Sameiene Aasgarden, byggetrinn 1 og 2

Detaljregulering for Aasgarden, planid 202006 - Høring / offentlig ettersyn

Kommentarer til detaljregulering Aasgarden – planid 202006

Vedlegg til brev 18.04.2023 fra sameiene Aasgarden byggetrinn 1 og 2

Dagens situasjon. Foto fra gangveien nord for planområdet. Utsikt mot Aasgarden byggetrinn 1 og 2 og utsyn mot Øyangen og Slettefjell. Kilde: Deltema Landskap, fig. 3.1.

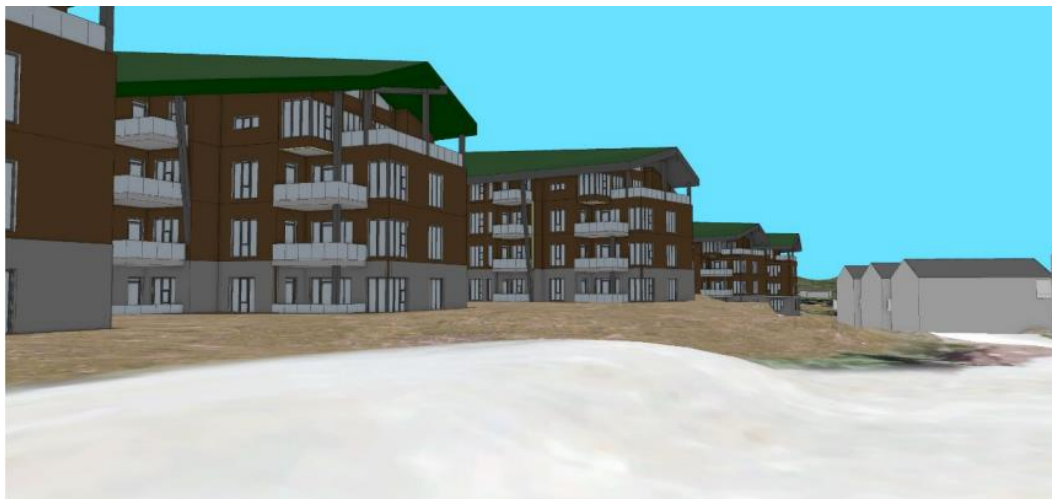
Bildene viser tydelig hvilke fjern- og nærvirkninger dette planforslaget medfører for landskapsbildet ved inngangsporten til Jotunheimen og Valdresflya.

Ballong og stiplet linje markerer mønehøyden for bygg 2-6 (kote 949). Øyepunkt ved reklameskilt ved Fv. 51, utsyn mot sør (eget foto).

Snitt-tegningen ovenfor og illustrasjonene nedenfor viser tydelig at den foreslåtte utbyggingens volumer og høyder er voldsom og ikke tilpasset eksisterende bebyggelse. Antall etasjer må reduseres for alle bygg innenfor BAA2, særlig byggene 1-7 som ligger kloss inntil våre eiendommer.

Utsnitt fra illustrasjonsplan – eksempel på planlagte nybygg for nær tomtegrense.

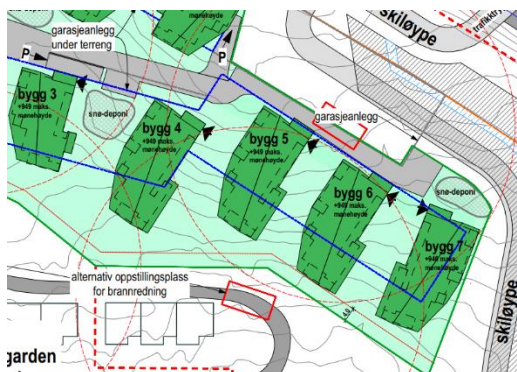
Vi krever at avstand fra tomtegrense til nybyggene må som minimum **være halvparten av byggets høyde**, og ikke kun 4 meter slik det antydes på plankartene.

Kilder: Heggelund & Koxvold AS, Bygg 5 og byggetegninger Aasgarden byggetrinn 1 og 2.

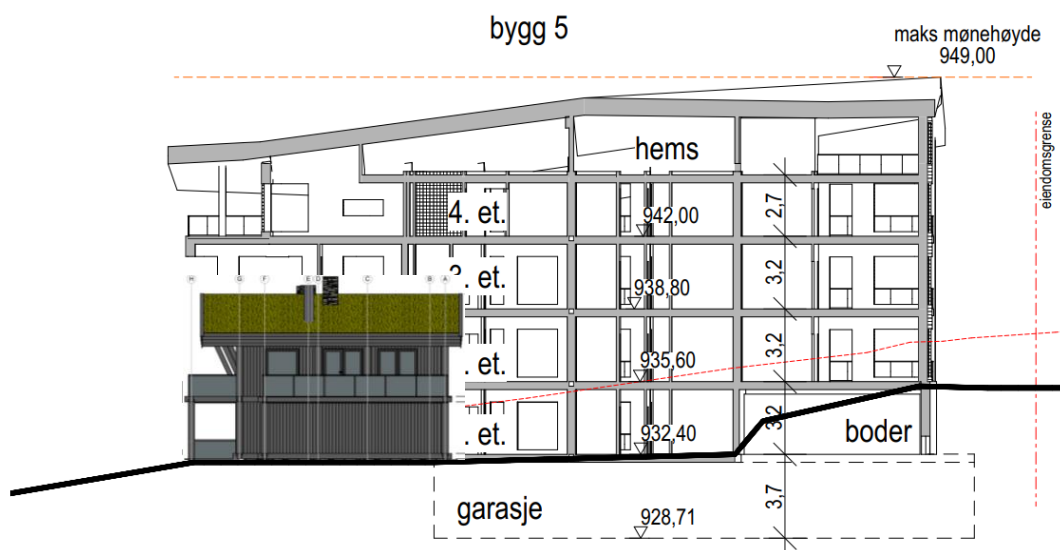
En grad av utnyttning på om lag 20% (inkludert parkering) og høyder på eksisterende bygg i Aasgarden byggetrinn 1 og 2, må være retningsgivende for en nedskalering av planene for område BAA2. Vi viser her også til vårt brev til kommunen 24.2.2022 (arkivref. 22/2089).

Det området som er foreslått regulert ligger langt utenfor sentrum av Beitostølen, og er ikke markert som sentrumsområde i gjeldende KPA for Beitostølen. Byggene som er foreslått på felt BAA2 er verken «låge» eller tilpasset lokalitet og formål. Området er ikke et godt skjerma område, men ligger åpent og eksponert i landskapet. Når man kommer langs Fv. 51 fra Beitostølen åpner naturen seg med fjellpanorama. Byggene som er foreslått på felt BAA2 blir massive høyhus med 4 ganger så stort volum/areal som Aasgarden byggetrinn 1 og 2.

Illustrasjonen nedenfor viser foreslått bygningsvolum i planforslaget (brutto etasjehøyde 3.2 m) sammenlignet med dagens utbygging (2.85 m).

Arealer for uteopphold og lek. Kilde: Prospekt Aasgarden.

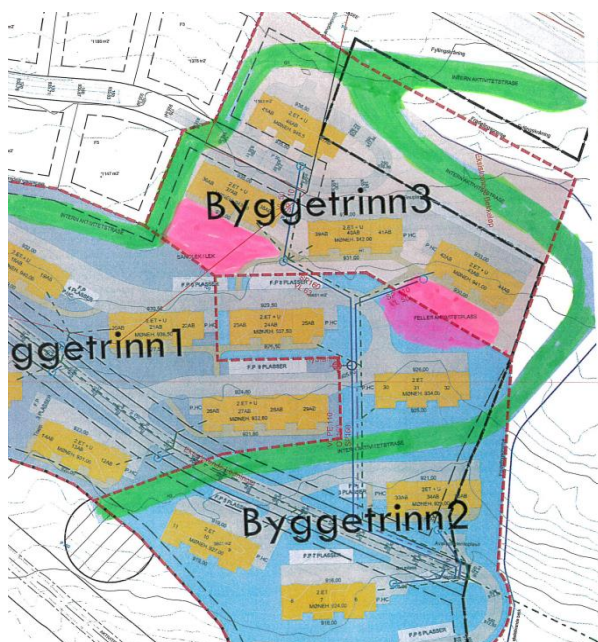
Planforslaget fjerner alt dette og illustrasjonsplanen viser kun et mindre aktivitetsområde midt i den nye bebyggelse. Dette ligger ikke i tilknytning til Byggetrinn 1 og 2 på Aasgarden og kan ikke erstatte de tapte arealene.

I det nye planforslaget er lekearealene for byggetrinn 1 og 2 (rosa felt) fjernet og erstattet med bygg på inntil 16 meter over gjennomsnittlig terrenghøyde. Nedenfor det foreslåtte uteoppholdsarealet i planforslaget.
